监理通知单

工程名称:星恒电源(滁州)有限公司 5.99MW 分布式光伏发电项目

编号:JXM7-ZHJL-006

主题:关于现场支架材料、钢筋笼、组件质量相关事宜

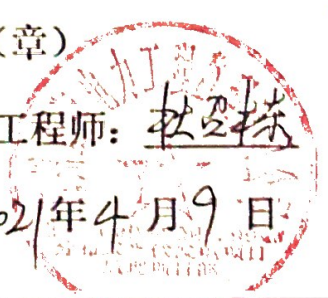
1、经监理部现场巡视检测发现,现场支架中后立柱焊接及表面,存在自喷镀锌情况,严重影响工程质量。

鉴于上述情况要求你单位对现场及时整改,1、不符合要求的中后立柱做退场处理,不合格材料不得用于现场施工,待采购合格的材料监理部检测合格后方可进场使用。2、对现场锈蚀的钢筋笼需做除锈,否则不得进行下一道工序施工。3、对组件做好成品保护。望贵单位重视!限二日内回复。
